### **Additif 134: Règlement n° 135**

#### **Amendement 1**

### **Dispositions uniformes concernant l'homologation des véhicules en ce qui concerne leur comportement lors des essais de choc latéral contre un poteau**

Paragraphe 1.1, modifier comme suit:

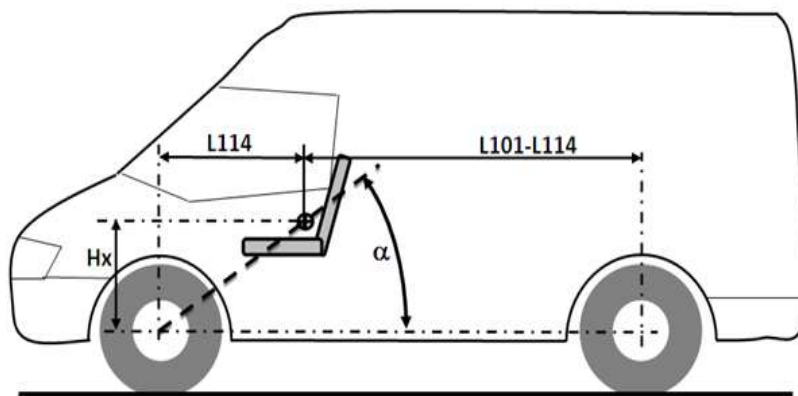
- «1.1 Le présent Règlement s'applique:
- a) Aux véhicules de la catégorie  $M_1$  dont le poids total en charge ne dépasse pas 3 500 kg; et
  - b) Aux véhicules de la catégorie  $N_1$  sur lesquels l'angle aigu alpha ( $\alpha$ ), mesuré entre un plan horizontal passant par le centre de l'essieu avant et un plan transversal angulaire passant par le centre de l'essieu avant et le point R du siège du conducteur, comme indiqué ci-dessous, est inférieur à  $22^\circ$ , ou sur lesquels le rapport entre la distance séparant le point R du conducteur du centre de l'essieu arrière (L101-L114) et le centre de l'essieu avant et le point R du conducteur est inférieur à  $1,30^1$ .
